YUKEN
Living with Hydraulics

产品情报 No.26 05C

放大器一体型电-液比例换向调速阀
EHDFG-01/03
型号更新通知

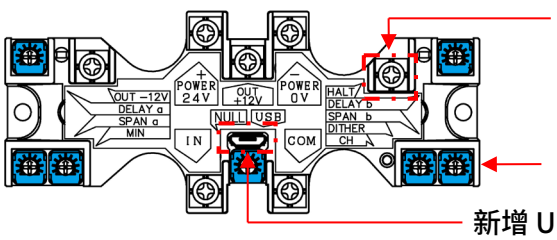
采用全新开发的数字控制放大器，并新增 USB MICRO-B 2.0接口及HALT端子。

(1) USB MICRO-B 2.0接口

可通过 PC 进行通信，与现有产品相比，可更加方便地进行微调及重新调整。此外，调整的设定值还可进行复制，并可监控电磁铁电流及运行时间。同时也保留原有的调节用微调电位器，因此无需PC也可进行调整。

(2) HALT端子

新增 HALT 功能。可用于低速运行时的停止操作或紧急停止等情况。详情请另行咨询。

新增 HALT端子

调整用微调电容器
（与以往产品相同）

新增 USB MICRO-B 2.0 接口
